MSR-21-055R1
2021年10月12日
三菱原子燃料株式会社

設工認申請における追加の軽微変更について

図2 洗浄ボックスの材料一覧

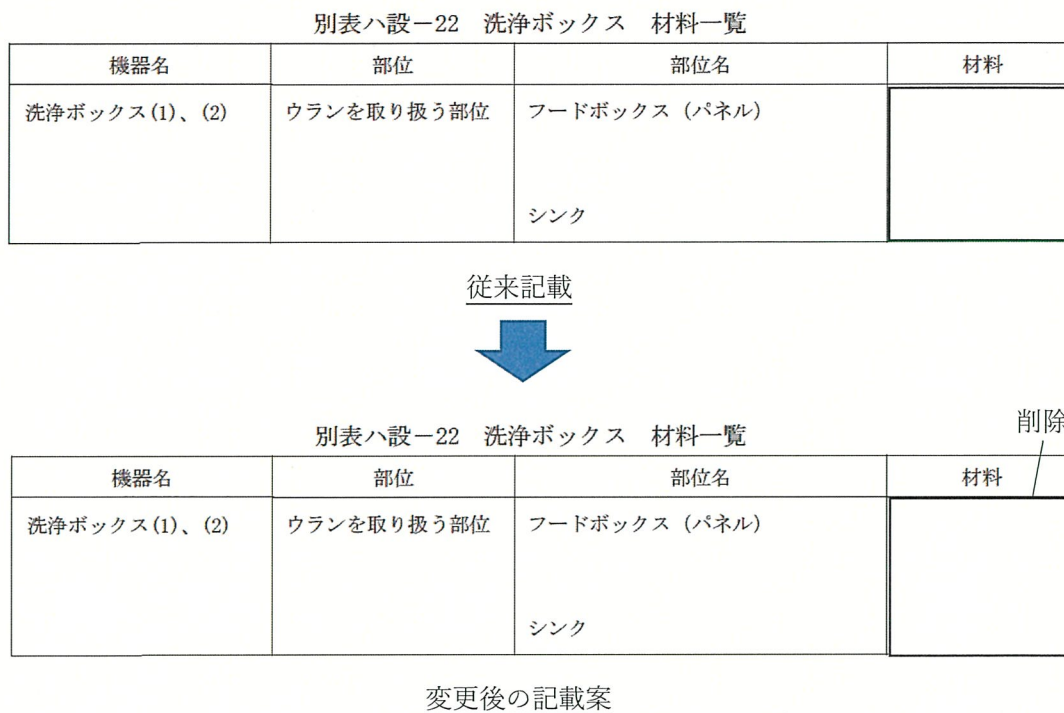
(3) 2次申請 加工棟 洗浄ボックスの材料一覧の記載

洗浄ボックス(1)(2)の材料一覧について、フードボックス (パネル) に対し、使用されている[]と使用されていない[]の2つの材料が記載されていた。

いずれも使用可能な材料であることから、より耐熱性の高い[]への交換も考慮して、[]または[]の両者を用いることができるとの意図であり、記載に対しては問題ないと判断していた。しかし、実際に用いている材料を特定することができるように記載するべきであるとの判断に至り、記載を改めることとした。具体的には、[]のみの記載とし、[]の記載を

削除することとする。
